Anerkennung

dreibund architekten ballerstedt | helms | koblank BDA PartGmbB, Bochum

Auszug aus dem Preisgerichtsprotokoll

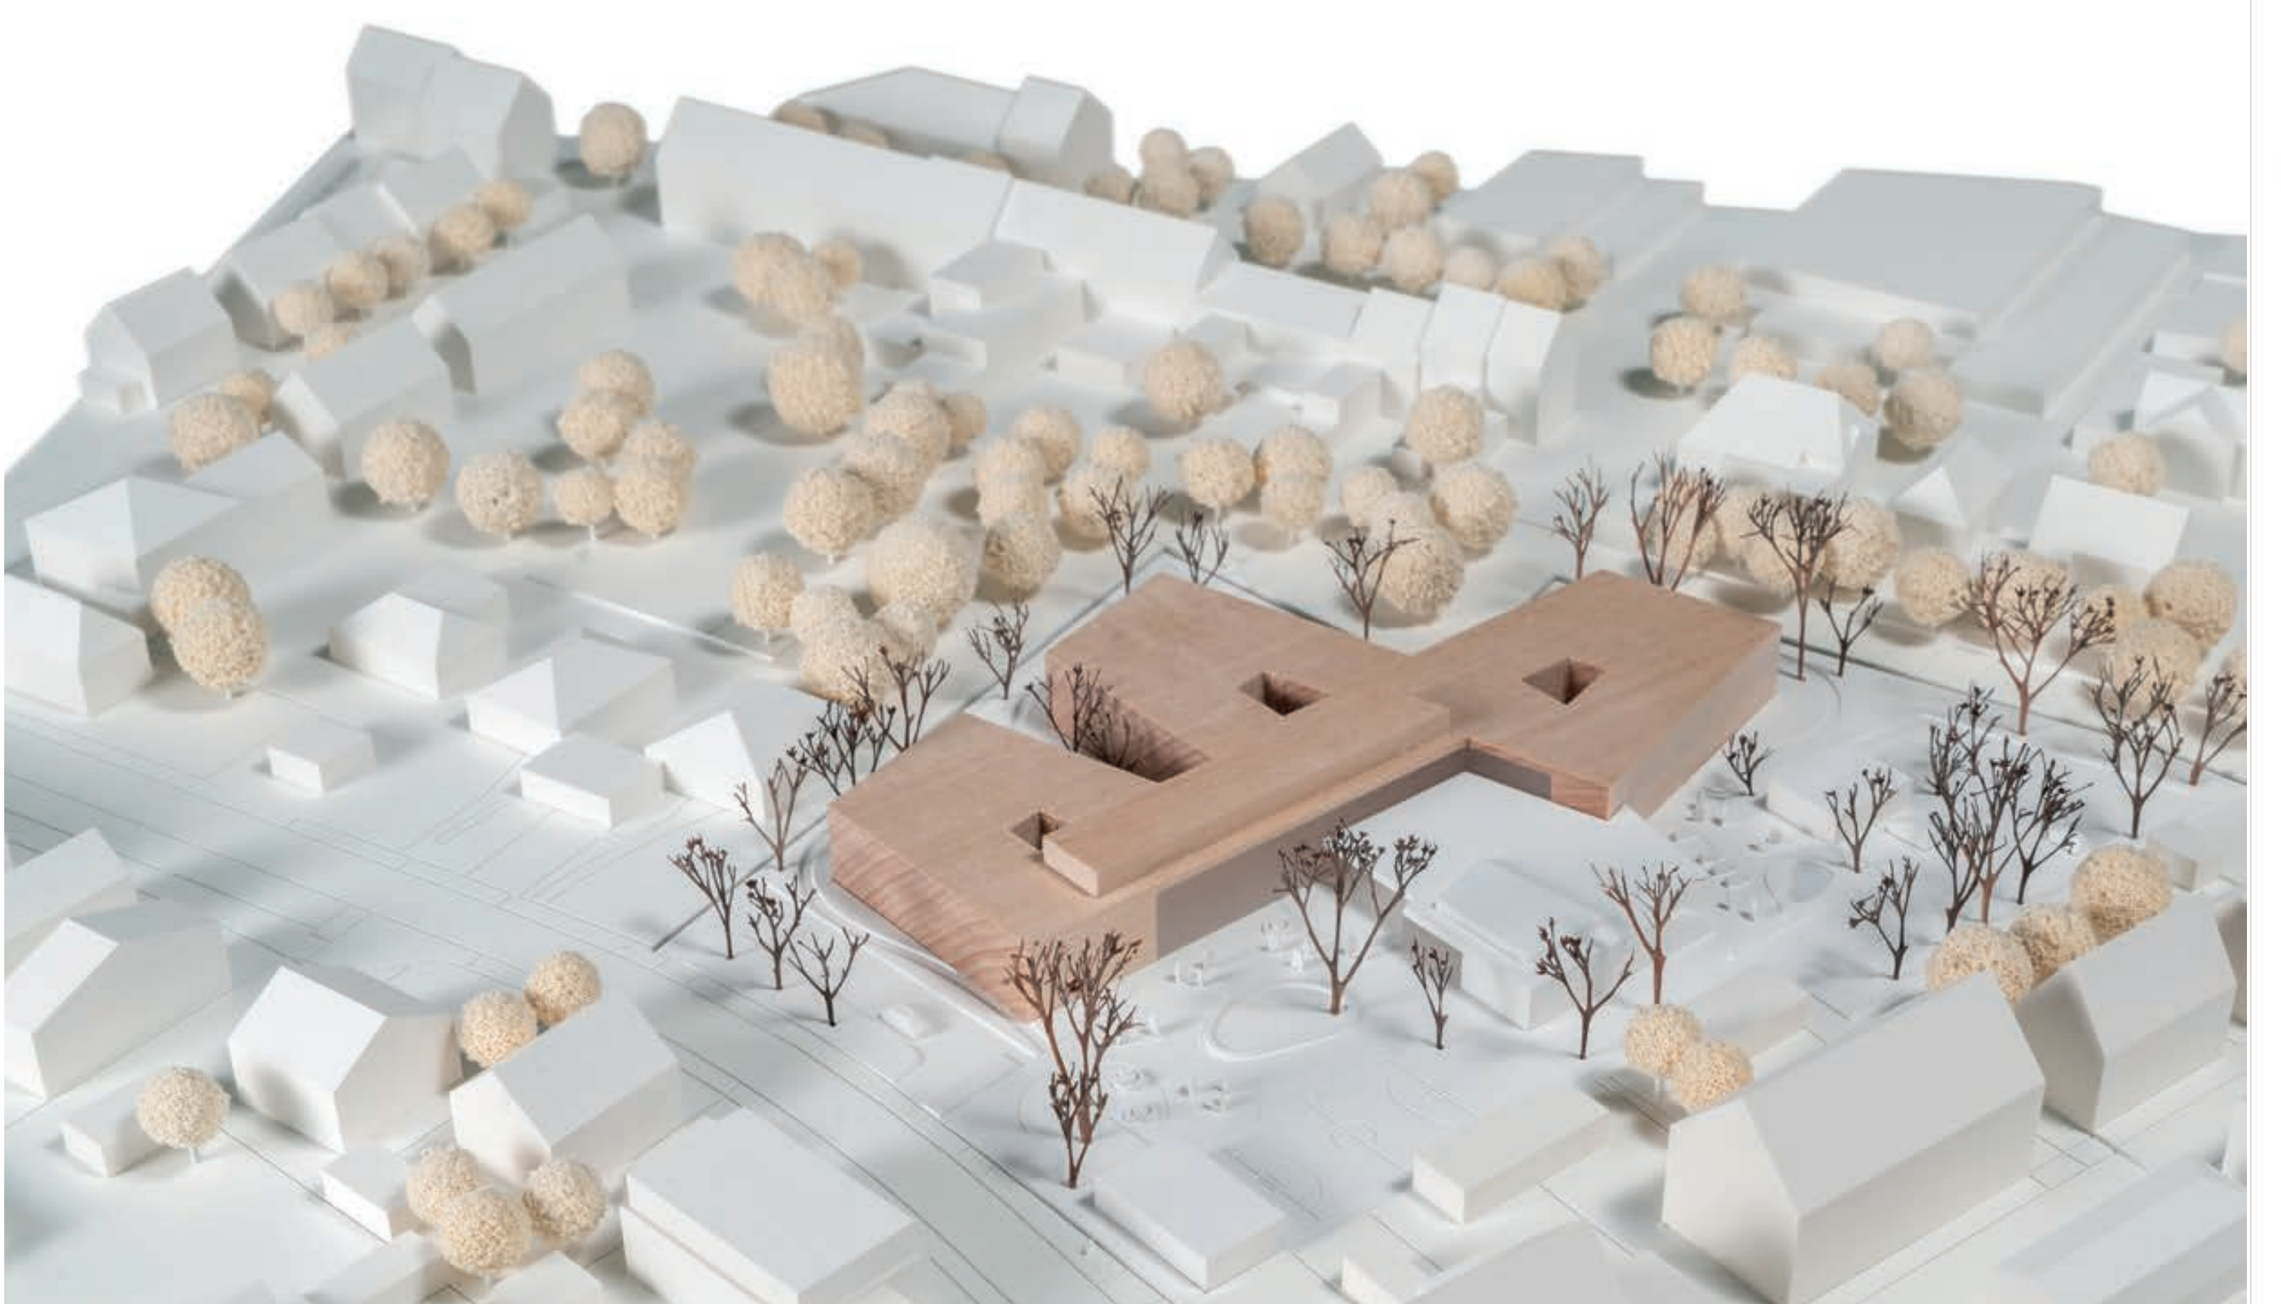
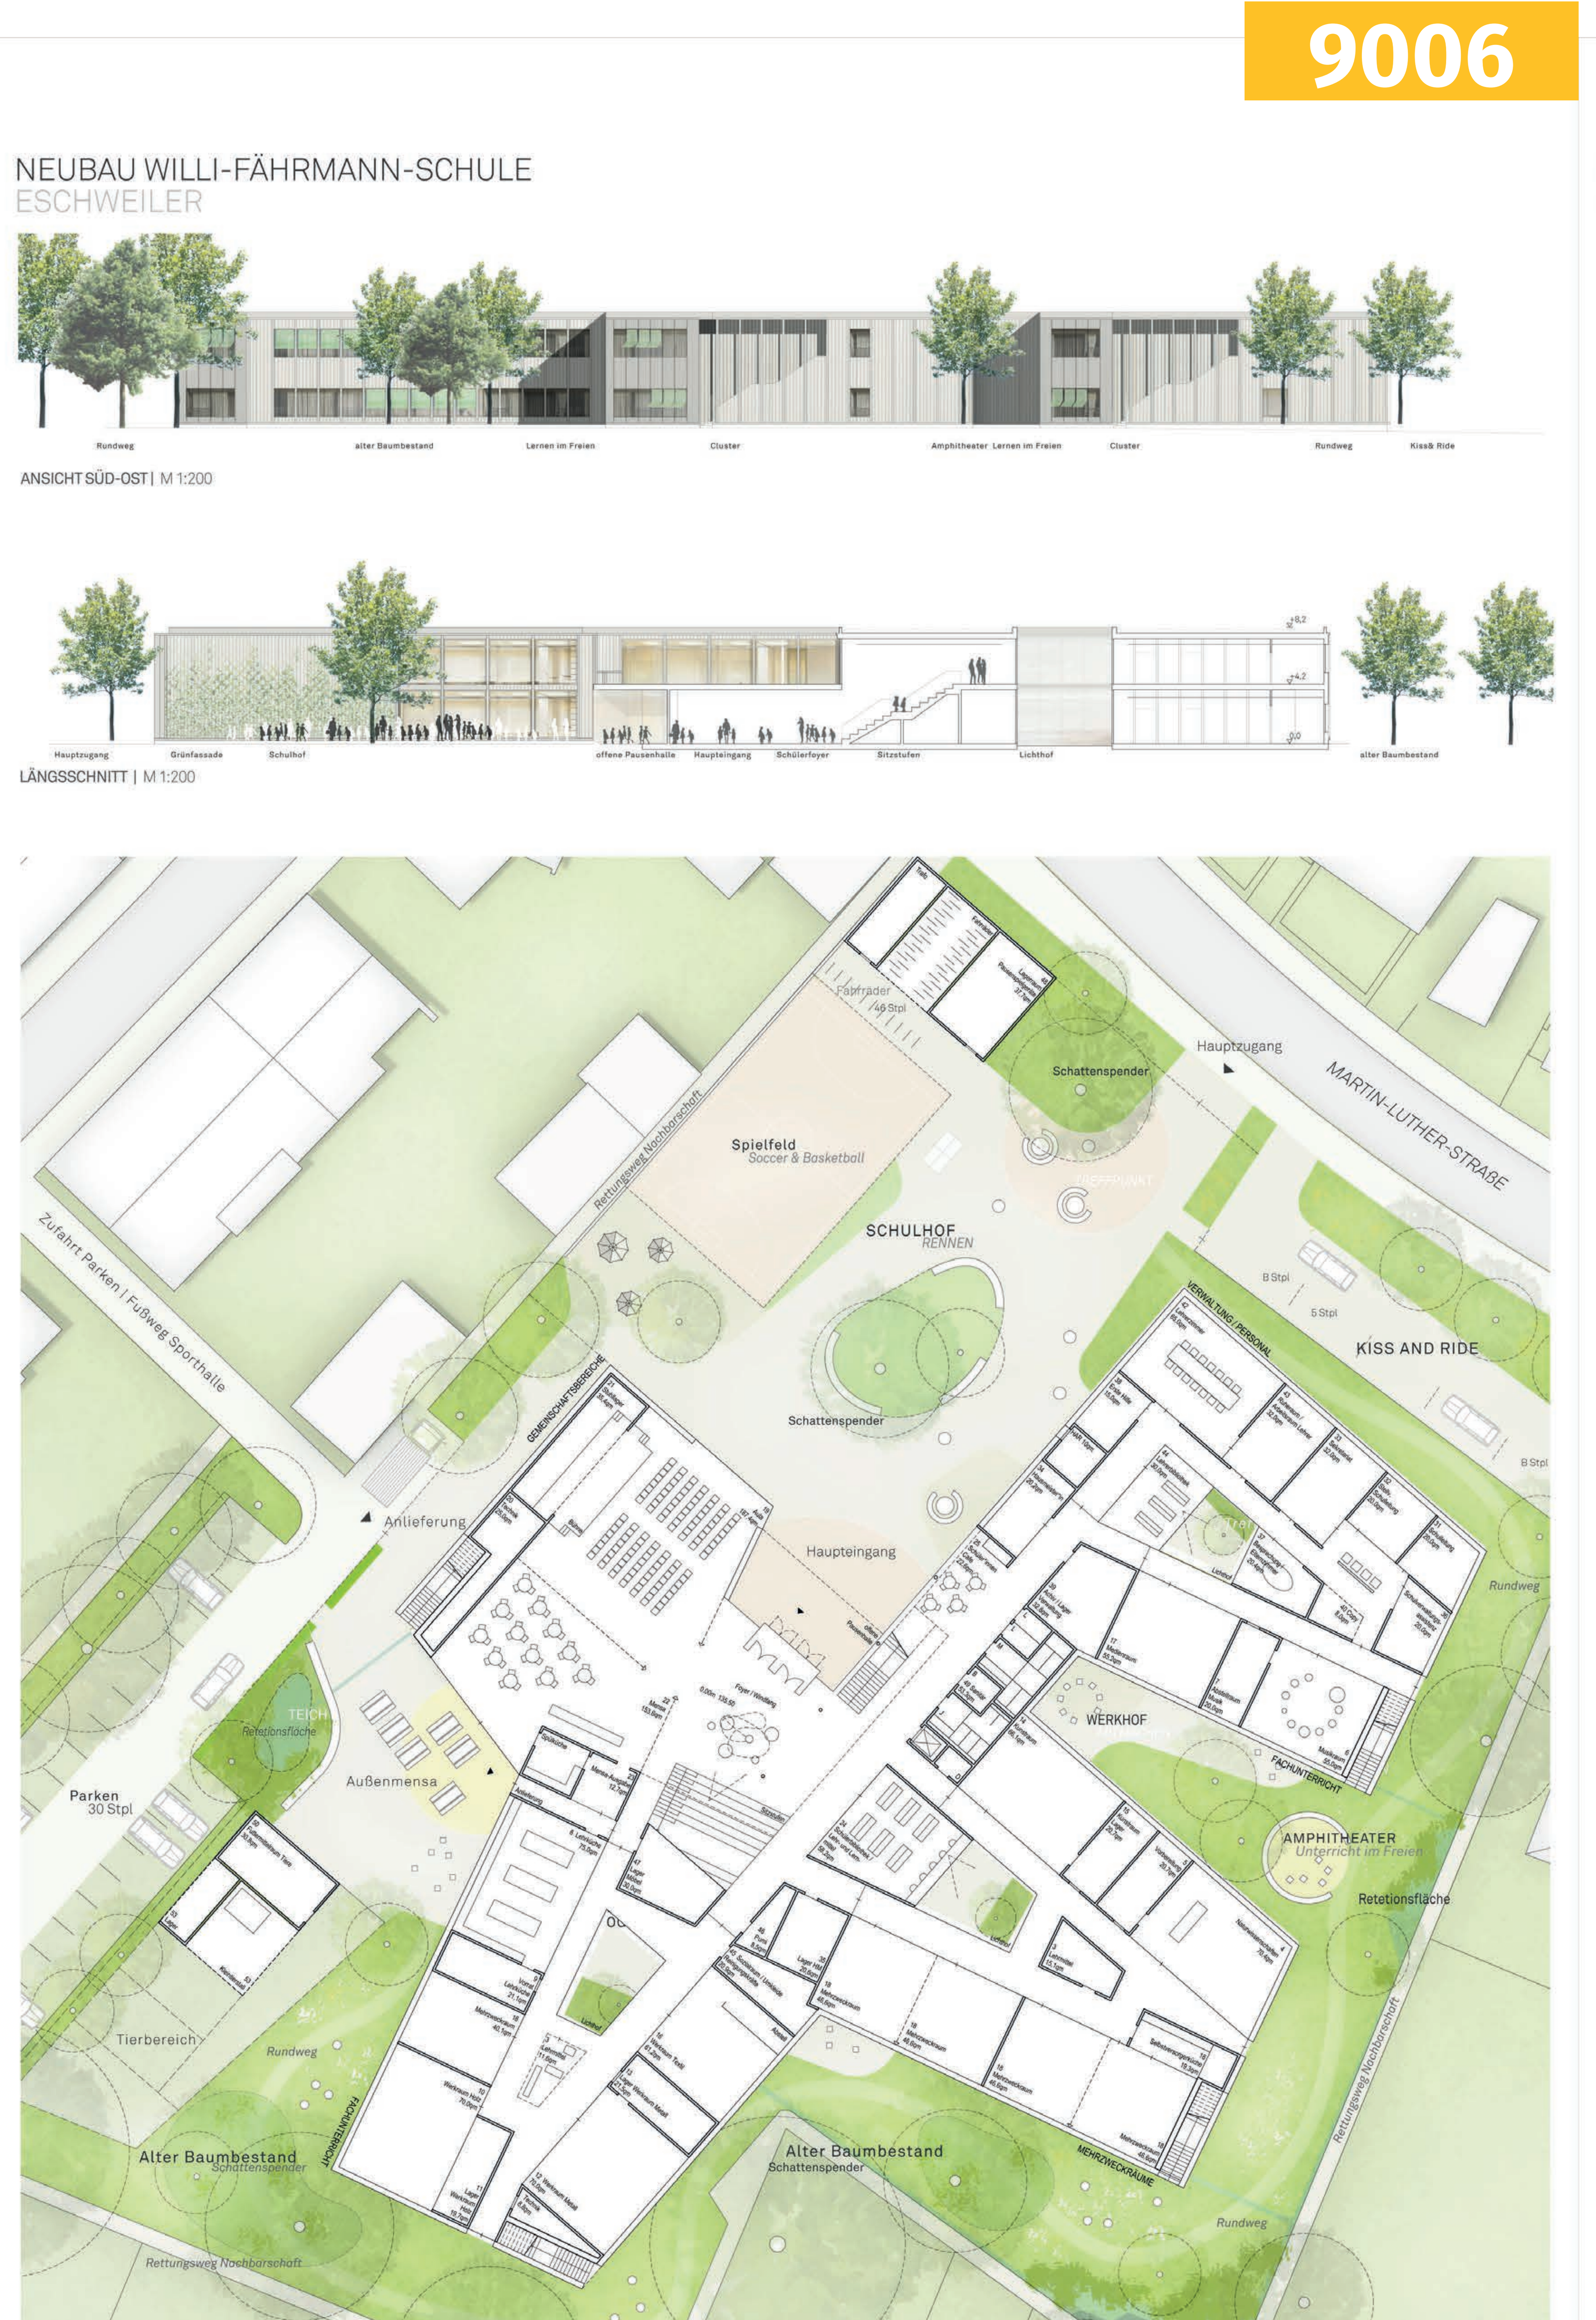
Städtebaulich entwickelt sich die Schule asymmetrisch mit drei Unterrichts Clustern entlang der östlichen und südlichen Grundstücksgrenze in die Tiefe hinein. Die westliche Hälfte des schwierig geschnittenen Grundstücks wiederum wird ausschließlich mit Bereichen eher öffentlicher Nutzung belegt. Zunächst beginnt diese Folge öffentlicher Zonen mit einem Schulhof zur Martin-Luther-Straße hin, der mit Spielfeld und großen Bäumen einen einladenden Eingangsbereich schafft und die Schule zur Öffentlichkeit hin gut adressiert. Richtig liegt hier der witterungsgeschützte Haupteingang. Er führt in ein Foyer, von dem sich ein räumlich attraktiver Treppenlauf ins Obergeschoß entwickelt, der die beiden Geschosse und die Cluster funktional und auf spürbare Weise miteinander verbindet. Hier entsteht eine schöne Mitte, die in besonderer Weise den Bedürfnissen der Schüler:innen entspricht, da sie ihnen zu guter Orientierung und intuitiver Lesbarkeit des Schulgebäudes verhilft.

Ein eingeschossiger Baukörper für Mensa und Aula verbindet den zur Straße gelegenen Schulhof über eine Außen-Mensa mit den südlichen Außenbereichen. Sie bietet zusammen mit dem Foyer ein durchaus gut und flexibel nutzbares Raumkontinuum nicht nur zum täglichen Ankommen und Aufenthalten sondern auch für Versammlungen und weitere Nutzungen.

Die Cluster sind allgemein sinnvoll organisiert. Kritisch wird die Qualität der Cluster Mitten diskutiert. Zu klein erscheinen ihre Innenhöfe, zu gering der gewählte Abstand der beiden nördlichen Cluster zueinander. Hier kommt es zu Störungen der sich gegenüberliegenden Klassenräume.

Die Außenbereiche weisen einen überdimensionierten aber richtig positionierten Lehrerparkplatz auf. Im Weiteren zeichnen sich die begrünten Schulhofflächen eher durch kleinteilige aber immerhin ausreichend nutzbare Teilbereiche aus. Gartenflächen auf dem Flachdach des Mensagebäudes vorzusehen, stellt eine besondere Idee dar.

Positiv würdigt die Jury die mit durchaus angemessenen Mitteln entworfenen und angenehm proportionierten und gegliederten Fassaden.

Insgesamt stellt die Arbeit einen interessanten Beitrag dar, der allerdings konzeptionell unentschieden wirkt und funktionale sowie städtebauliche Schwächen aufweist.

Insgesamt weist der tatsächlich nutzbare Außenbereich im Westen einen relativ hohen Versiegelungsgrad auf.
